改 善 箇 所 説 明 図

改善の内容

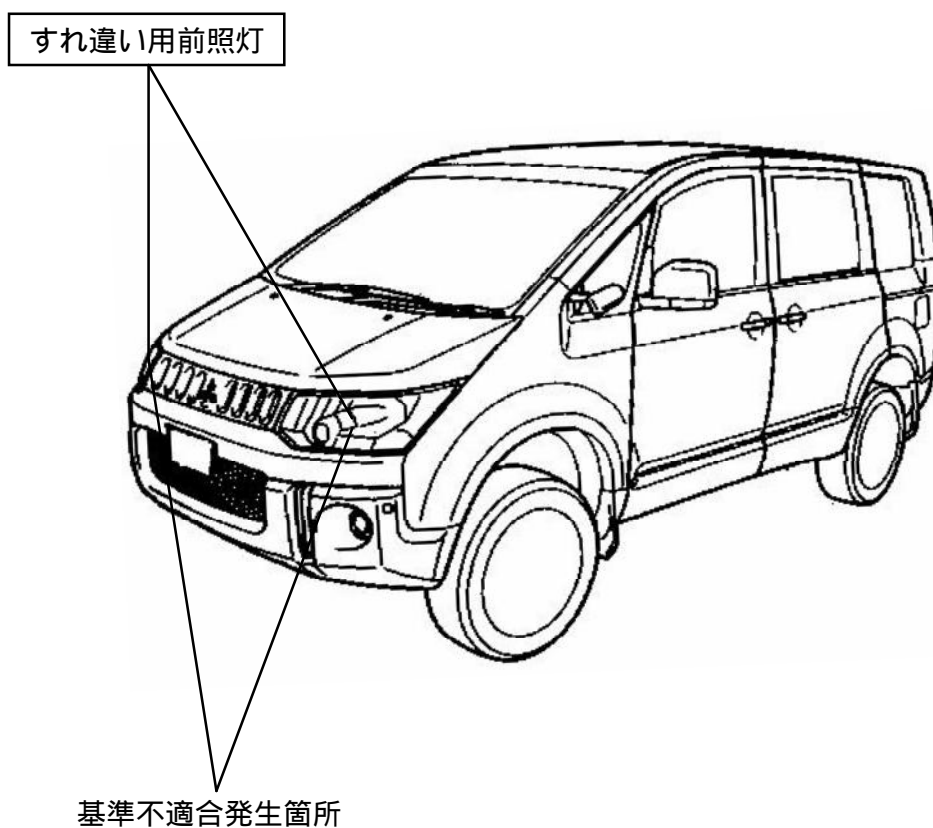
（自動式の前照灯照射方向調節装置付きのすれ違い用前照灯において、光軸調整が実施されていないものがあるため、照射方向が基準から外れたものがある。そのため、前照灯に係る保安基準に適合しないおそれがある。）

全車両、すれ違い用前照灯の光軸点検を行い、基準を外れるものについて基準値内に調整する。

注：図中の 内は調整部品を示す。

識別：助手席ドア側ドアチェッカー取付けボルト（下側）に、白または黄色のペイントを塗布する。
